Reconstructie N65

*Rotondes zegen of zorg
30 mei 2021*

*Hornman Consulting
Ruud Hornman*

Figuur 3 Situatie noordoostzijde

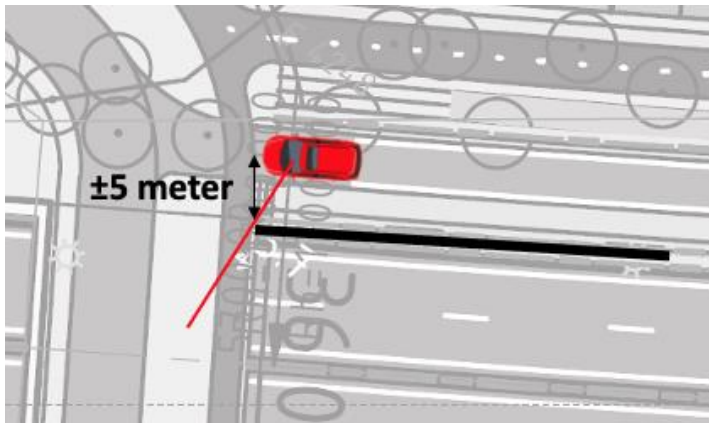
De ovonde bevindt zich binnen de bebouwde kom en fietsers hebben dus voorrang. Het verkeer komend van N65 overbrugt over een lengte van ongeveer 300 meter een hoogte van ongeveer 4 meter en heeft aan de linkerkant een betonnen geluidswand. De opgaande helling van de afrit en het belemmerde zicht aan de linkerkant zorgt voor een onveilige nadering van de ovonde. Gedurende deze toegang gaat het verkeer van 80 km/uur (en mogelijk in de toekomst zelfs 100 km/uur) over naar 50 km/uur. Deze overgang wordt direct gevolgd door de confrontatie met kruisend langzaam verkeer. Van dat langzaam verkeer zal het aandeel fietsers met e-bike zeker groeien. Bij een

standaard e-bike moet rekening worden gehouden met een snelheid van 25 km/uur, hetgeen betekent 7 m/s. Door het beperkte uitzicht naar links door de betonnen wand ontstaat de situatie dat een aankomende automobilist slechts een zeer korte tijd heeft om te reageren.

Als een personenauto vanuit het noordoosten de N65 verlaat en bij de ovonde aankomt, dan is het uitzicht op het fietspad, waaraan voorrang moet worden verleend, circa 5 meter. Dus als het voertuig stopt voordat de neus op het voetpad staat, dan heeft de automobilist ongeveer 0,7 seconde tijd tussen de eerst mogelijke waarneming en het moment dat fietser zich voor het voertuig bevindt. De hoek van de aansluiting is minder dan 90°, waardoor dit effect nog wordt versterkt: de automobilist moet min of meer achteromkijken

Figuur 4 Situatie zuidwestzijde

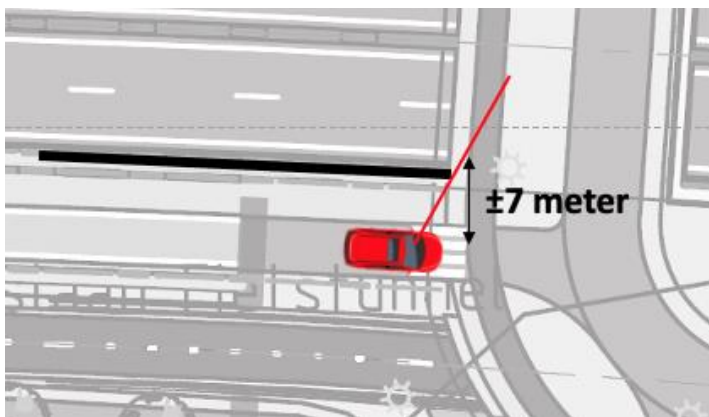
Aan de andere kant van de ovonde is de situatie vergelijkbaar. Daar is het uitzicht, door de aanwezigheid van een voetpad, circa 7 meter en is de tijd dus ongeveer 1 seconde.

De keuze van een deels eenrichting en deels tweerichtingen fietspad brengt een aantal extra onveiligheden met zich mee. Fietsers hebben doorgaans toch al de neiging om de kortst geachte route te kiezen en tegen een richting in te rijden. Door de aanwezigheid van een gedeeltelijk tweerichtingsverkeer zal deze neiging eerder toenemen. Daarnaast zal de automobilist, komende uit noordoostelijke richting met als bestemming de Boslaan, bij het verlaten eerst voorrang moeten verlenen aan fietsers uit één richting, maar bij verlaten van de rotonde ook aan fietsers uit beide richtingen. In de andere richting is hetzelfde het geval. Komend van de Boslaan kruist de automobilist eerst een tweerichtingen fietspad en daarna eenrichting (in de praktijk natuurlijk iets minder gevaarlijk dan andersom). Zulke gemengde oplossingen zijn rechtstreeks reden voor vergissingen en misinterpretatie van de situatie.
